設計及び工事計画認可申請書の一部補正について

高浜発電所第4号機

設計及び工事計画認可申請書の一部補正

Ⅲ. 補正前後比較表

【原子炉本体の構造図 燃料体(17行17列B型燃料集合体(ウラン・プルトニウム混合酸化物燃料)) 中間部支持格子】

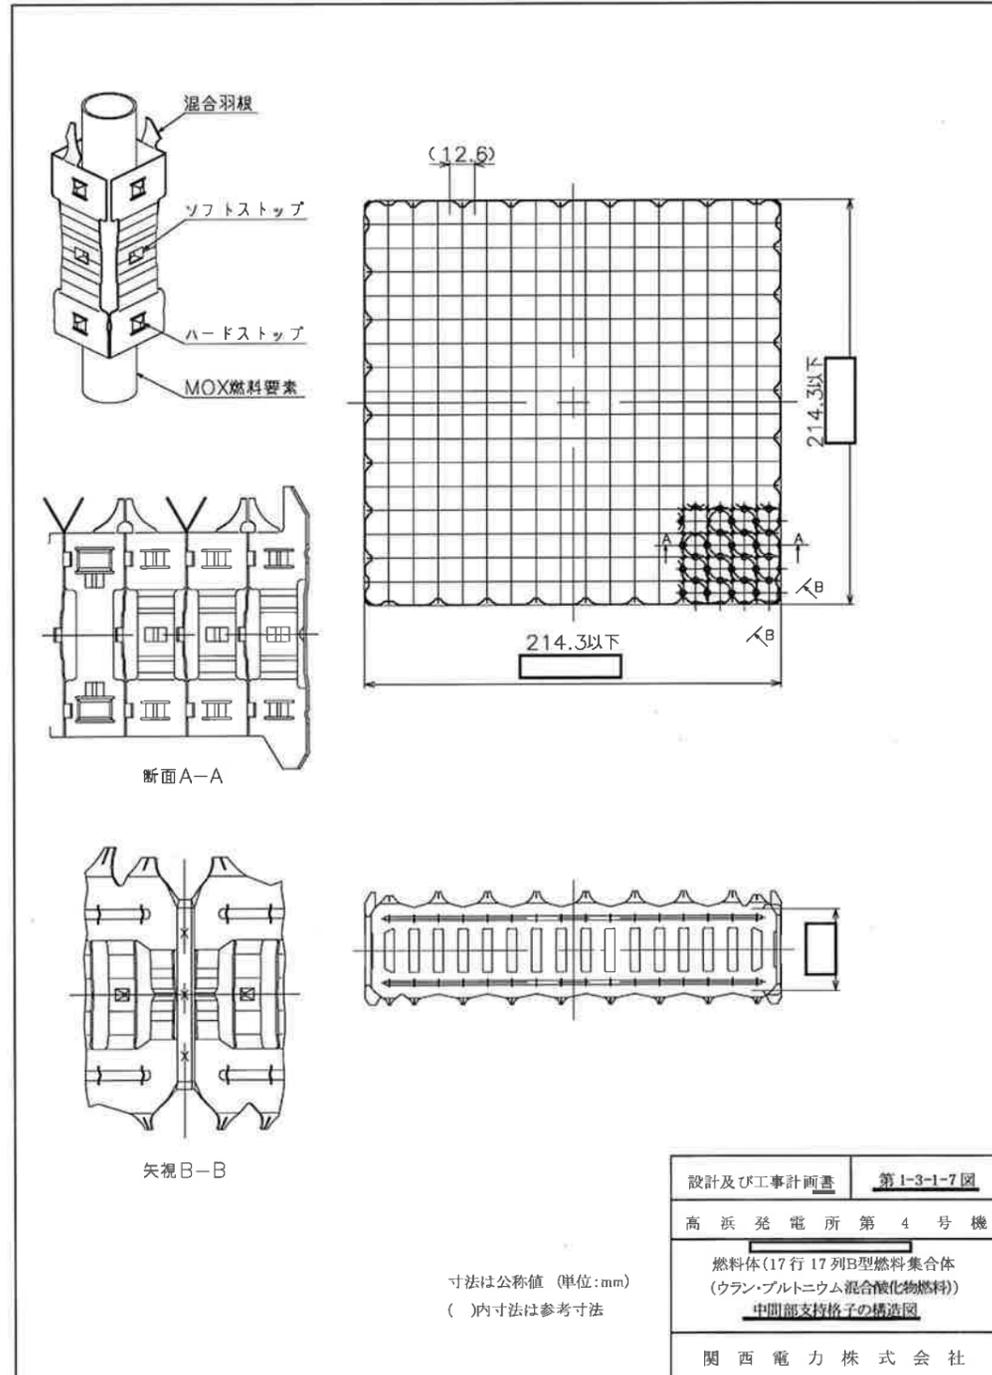
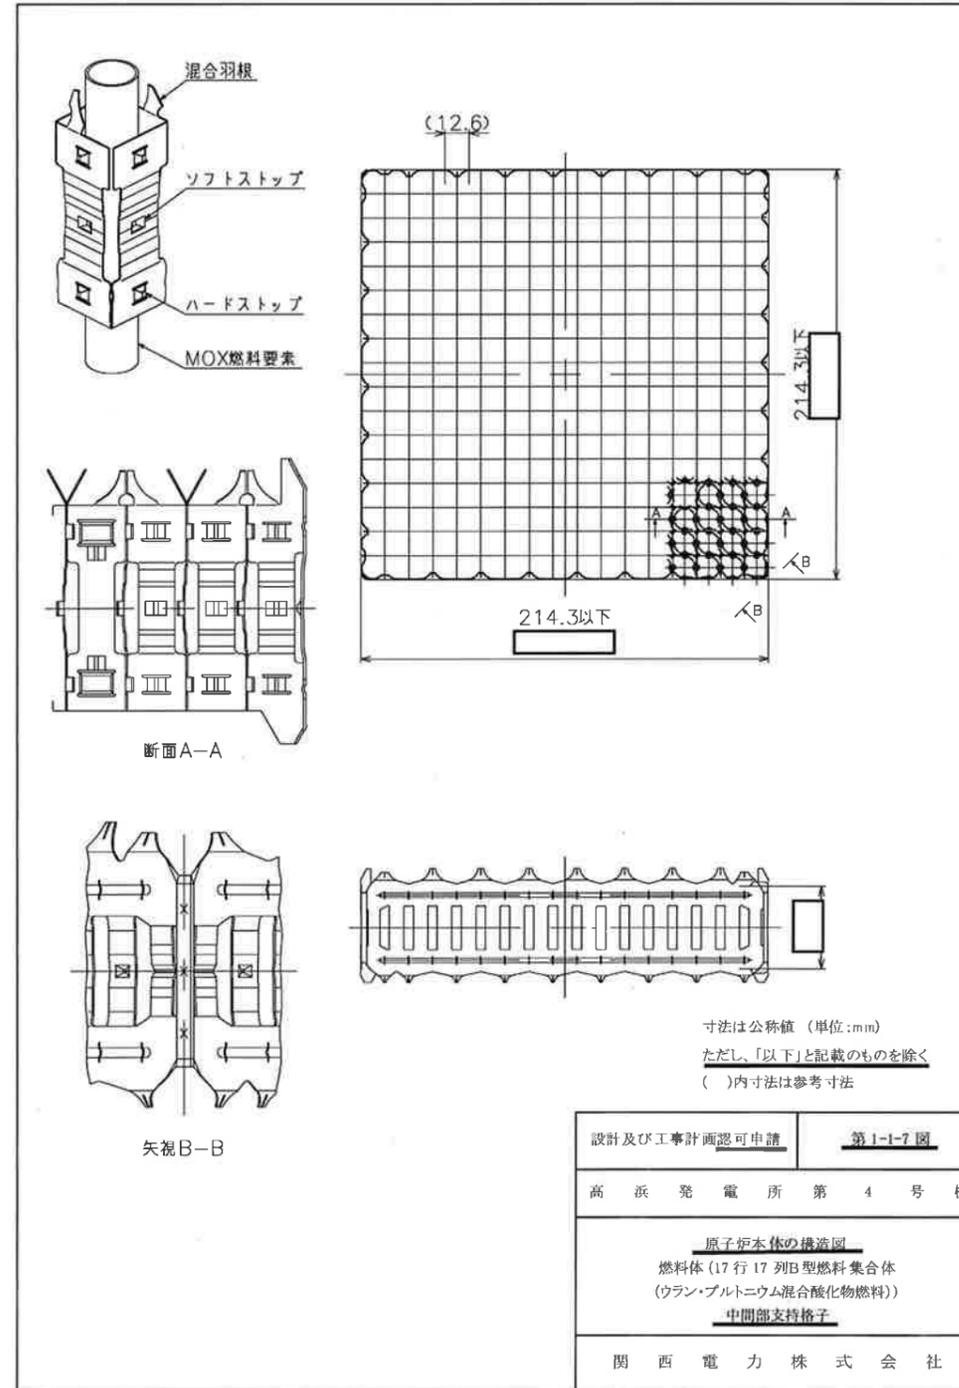
記載の適正化

【原子炉本体の構造図 燃料体(17行17列B型燃料集合体(ウラン・プルトニウム混合酸化物燃料))最上部支持格子】

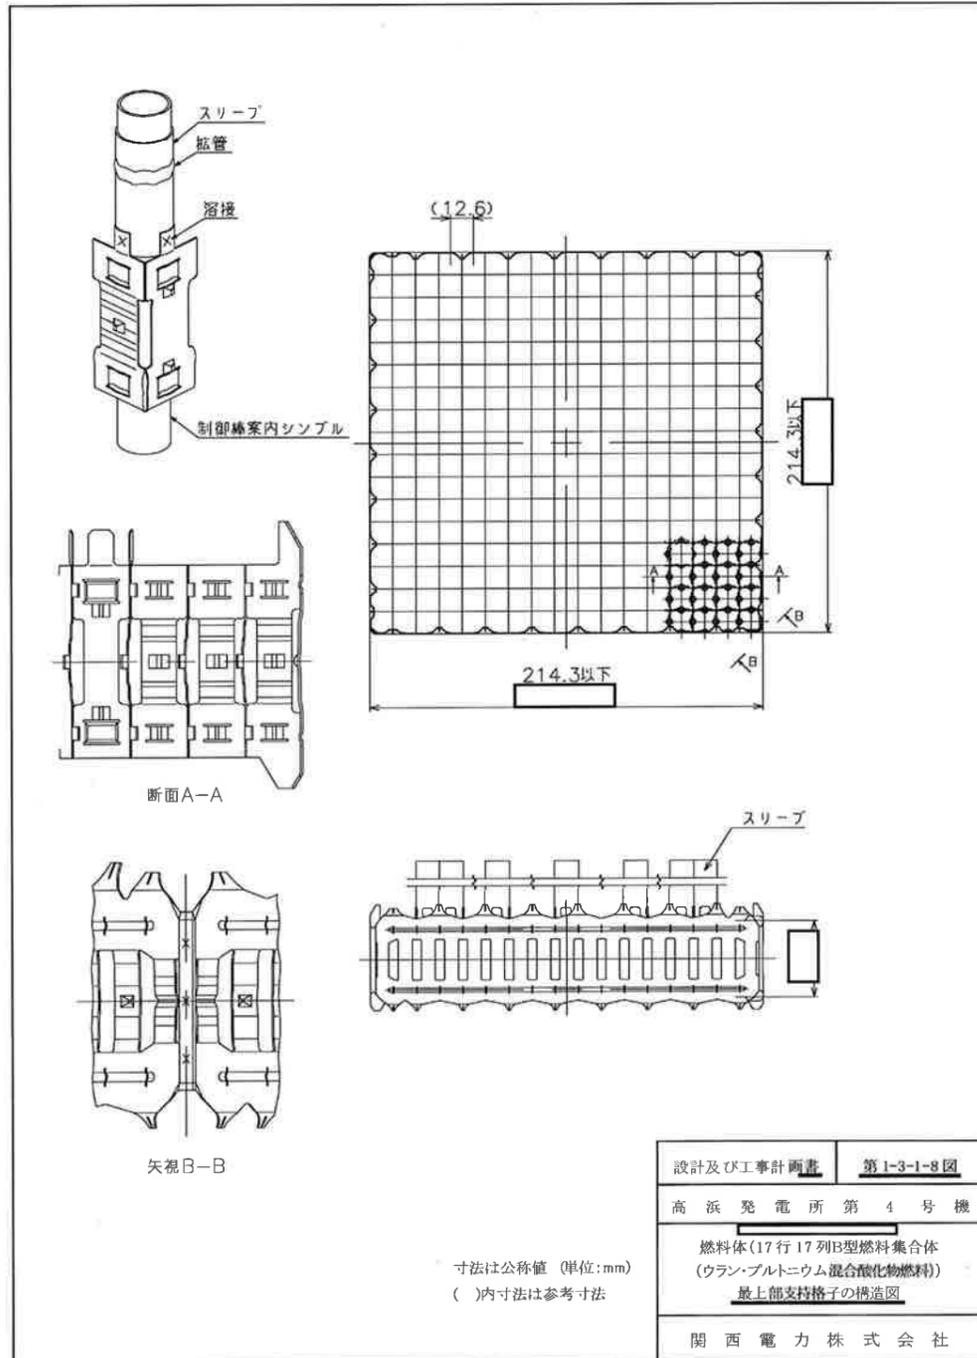
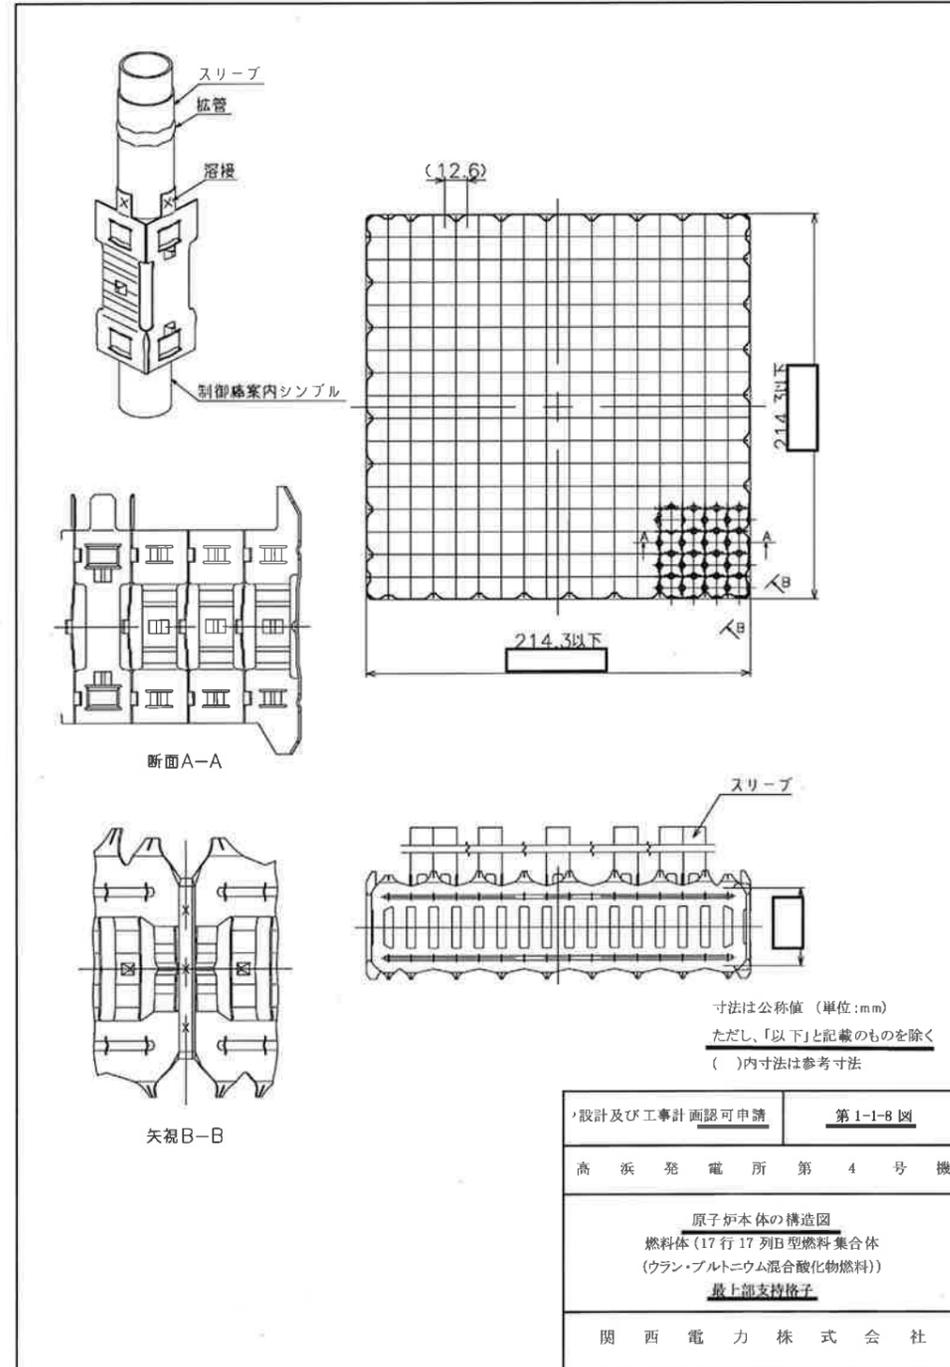
記載の適正化
